# 平成28年度 第7回 三重県河川整備計画 流域委員会

二級河川 金剛川

# 2. 前回委員会での意見・回答

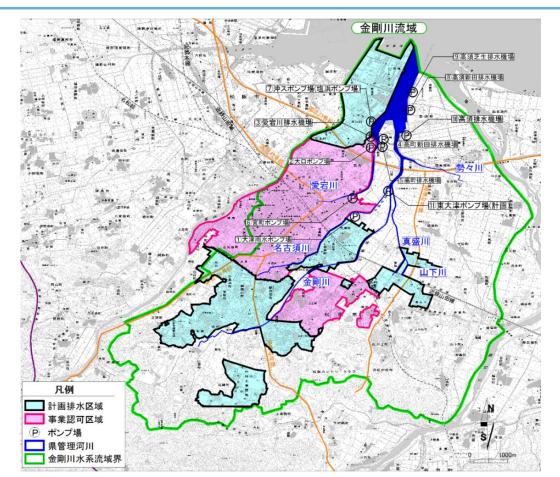
Q1:金剛川の下樋小川について「禊の碑」を参考にしてほしい

A1: 平成12年度に市内の有識者に環境全般にヒアリングを行い金剛川4.1k付近の下樋 は文化遺産級とのコメントを頂いております。

ただし、現時点では、真盛川の護岸整備がされており遺構は確認できません。 地元での聞き取りでは、「確かに過去にはここに下樋があって子供の時(60~70年前)に通った。ただ、道路の拡幅や河川改修があり、今は確認できない。」といわれています。

「禊の碑」については、現地を再確認するとともに、松阪市教育委員会および斎宮歴史博物館に問合せをしましたが発見できませんでした。

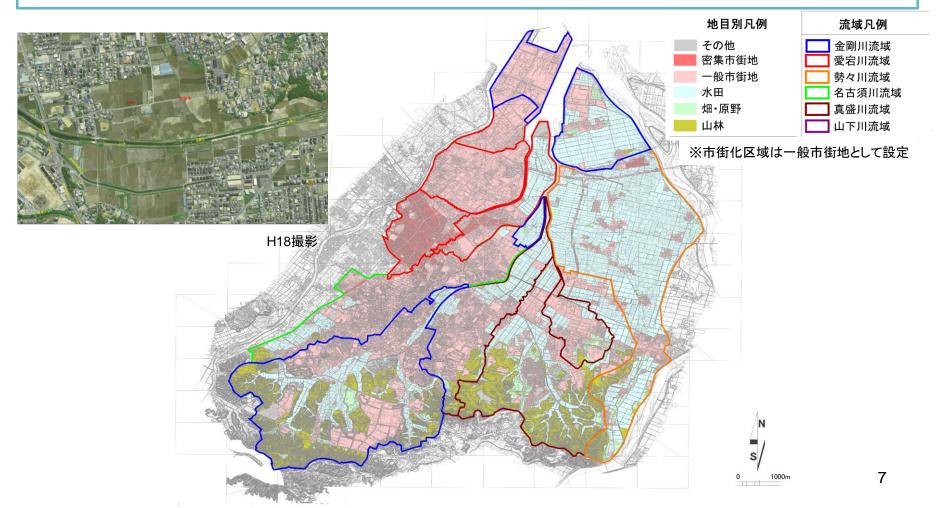
Q3:河川改修のメニューとして、河道改修案と遊水地案を組合せた案も検討が必要

A3:検討結果を、後程ご説明させて頂きます。

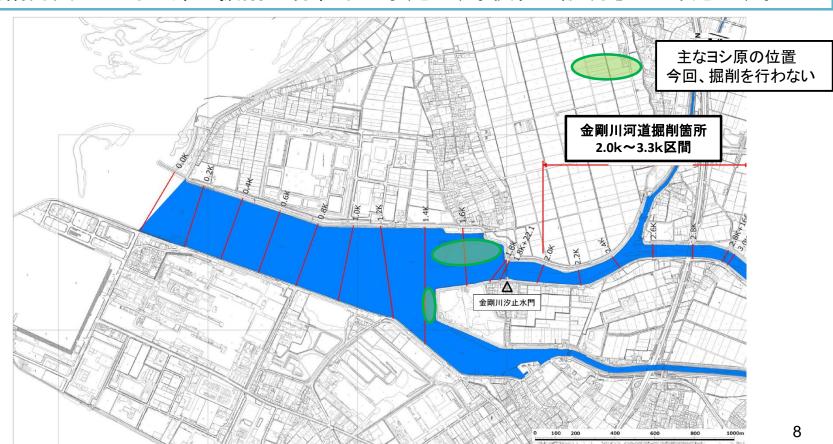
- Q4:整備計画ではヨシ原を保全する計画としてほしい。
- □ 金剛川・愛宕川合流点付近のヨシ原ではチュウヒ、ヨシゴイが生息場として利用。
- □ 水の浄化機能も期待できる。

A4:整備計画では河口部の掘削は行わない予定です。後程ご説明させて頂きます。

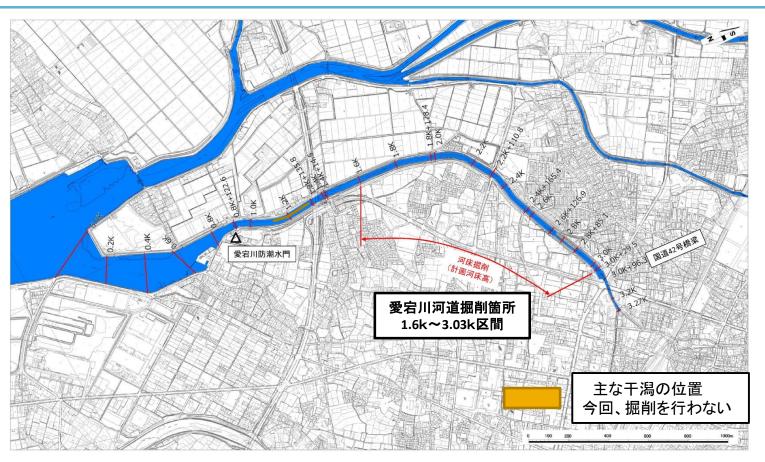
Q5: 愛宕川防潮水門の上流部の干潟を保全してほしい。

- □ 海洋の干満とピークがずれシギ・チドリが利用
- □ 河道掘削をする際、あまり掘り下げてほしくない

A5:愛宕川の干潟は保全する予定です。後程ご説明させて頂きます。

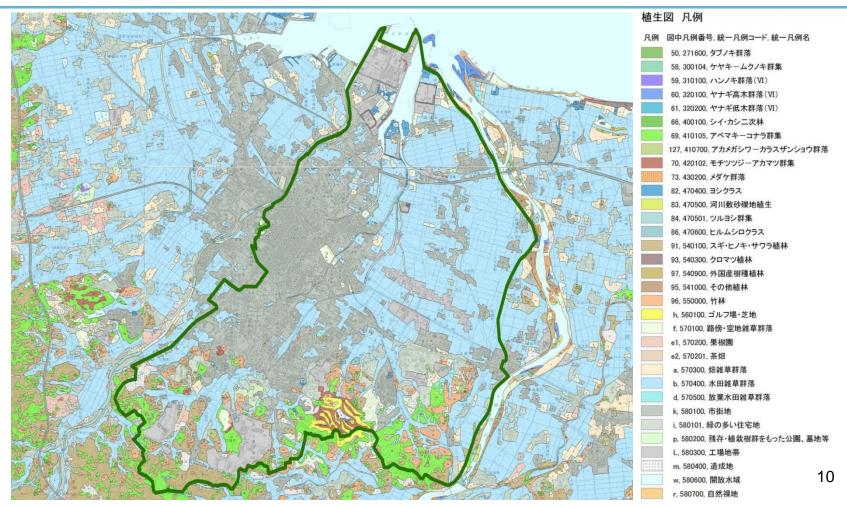
Q6:植生図を掲載していただきたい。

A6: 資料本編の植生のところに植生図を掲載しました。
